振動相談5：往復動圧縮機に直結された熱交換器チューブ摩擦

【現状説明】

図1 組立全体図

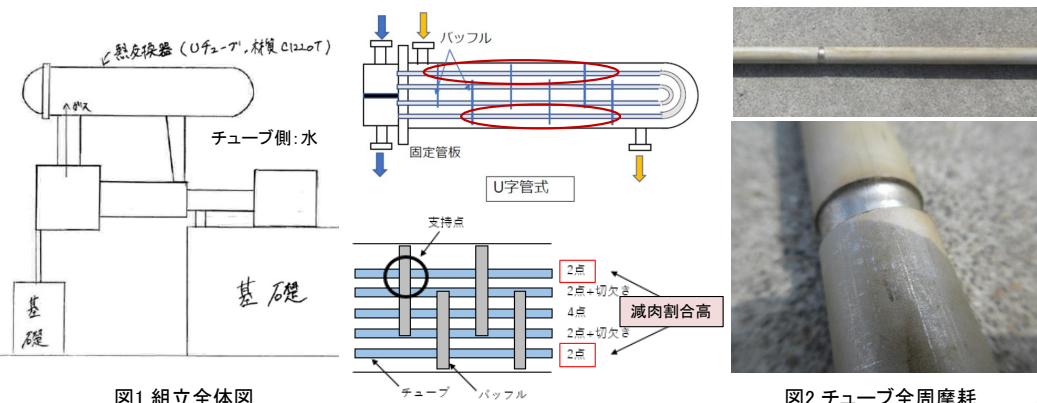
- 往復動圧縮機のシリンダに直結された熱交換器において、チューブ摩擦が頻発している。
- チューブ摩擦はバツフル部でのみ発生しており、チューブバツフルの接触摩擦である。
- 寿命が短い機器では、5年で全体の5割程度でチューブ摩擦が発生している。
- 圧縮設備は3段圧縮であり、1/2段クーラーはシリンダ直結であるが、3段クーラーは基礎に据付け。
- 1/2段クーラーのチューブ摩擦の程度は3段クーラーと比べ非常に大きくなっている。
- 流体励起振動を疑いHTRIにて振動解析を実施したが、問題ない結果となった。
- 圧縮機と熱交換器の振動測定を実施したところ、熱交換器本体(1/2段)は**圧縮機の回転周波数の倍数成分で振動している。**
- チューブ摩擦は、**圧縮機の振動で熱交換器が加振、チューブ摩擦が発生していると考えられる。**

速度FFT 伝熱管の固有振動数は95Hzほど

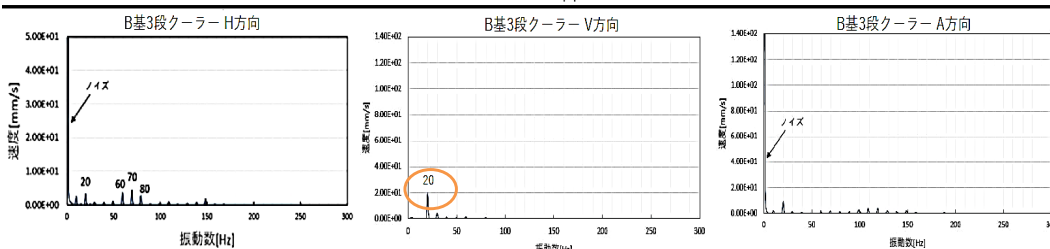
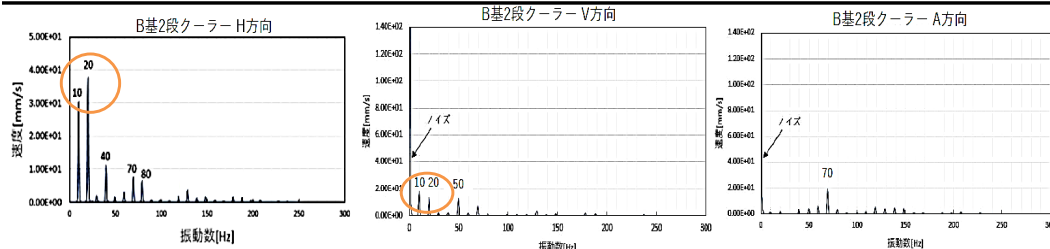
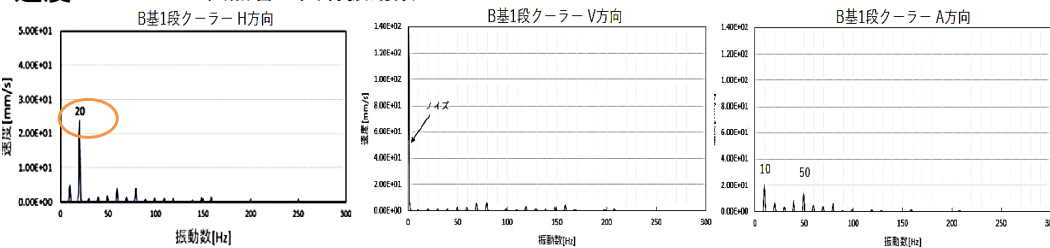
本ケースは設置面(圧縮機)からの加振であるので、基礎加振による強制振動の応答曲線を用いて解析を実施しています。共振曲線を基に、熱交換器本体の振動数: f とチューブ固有振動数: f_n の比で、相対変位を求める方法は適切でしょうか。(例えば、熱交換器本体の振動が50Hz、変位100 μ mで、チューブ固有振動数との比から読み取れる応答倍率が3の場合、チューブ振動は300 μ mというような考え方)

チューブの応答は、 $1/(1-(f/f_n)^2)$ で求められる。ただし、バツフル板が本体と固定されている場合のみ。

交換のためにバツフル板には隙間があり、左右に衝突すると往復動の圧縮機の周波数の2倍の加振が入力される。
